**Avis délibéré de la mission régionale
d'autorité environnementale
Hauts-de-France
sur le projet de parc photovoltaïque sur la commune
d'Allemant (02)
Étude d'impact du 15 décembre 2025**

n°MRAe 021826/A P

AVIS DÉLIBÉRÉ n° 021826/A P adopté lors de la séance du 22 septembre 2026 par
la mission régionale d'autorité environnementale Hauts-de-France

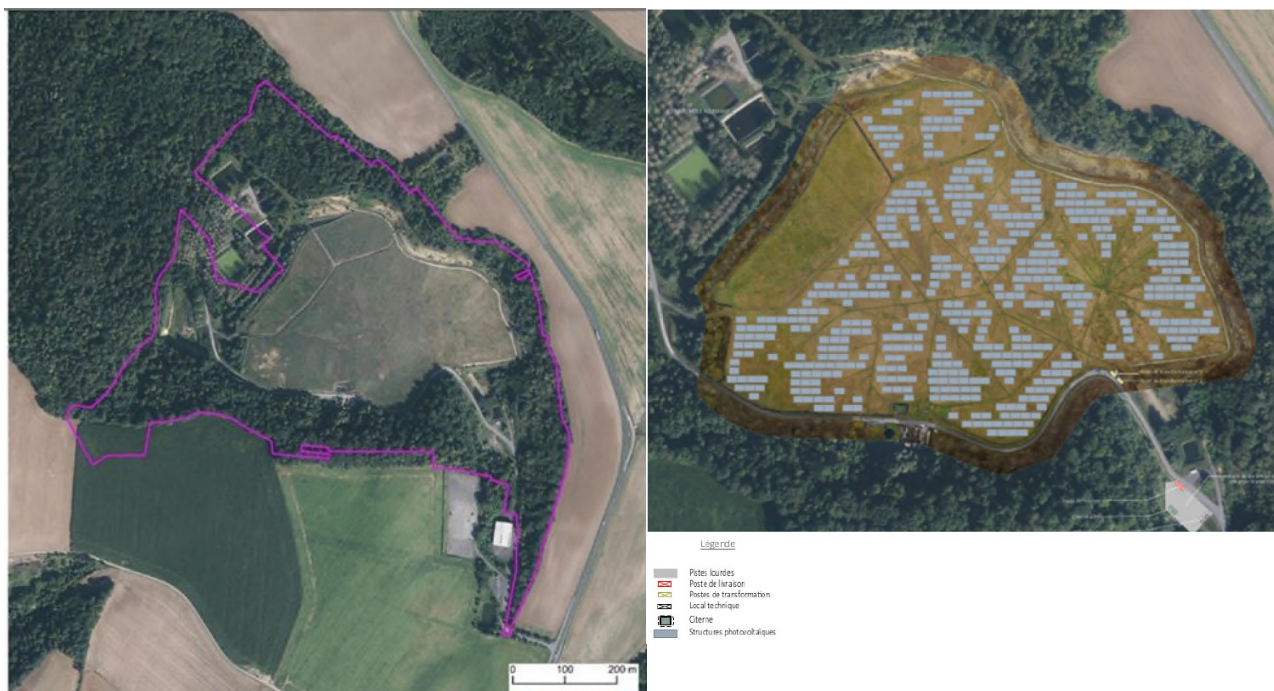
Selon la page 148 de l'étude d'impact, des passages à petite faune de 20 cm² environ seront créés tous les 25 à 50 mètres. Cette surface est insuffisante pour permettre le passage de la petite faune. Page 195, la mesure présentée prévoit des passages à faune de 25 cm sur 25 cm tous les 50 mètres au minimum.

Ces passages à faune paraissent trop distants entre eux alors que le guide de référence en la matière recommande des distances de 10 à 20 mètres².

L'autorité environnementale recommande de :

- *mettre en cohérence les dimensions des passages à faune prévus dans la clôture du site ;*
- *retenir une dimension qui permet effectivement le passage de la petite faune ;*
- *prévoir une distance comprise entre 10 et 20 mètres pour la fréquence des passages à faune.*
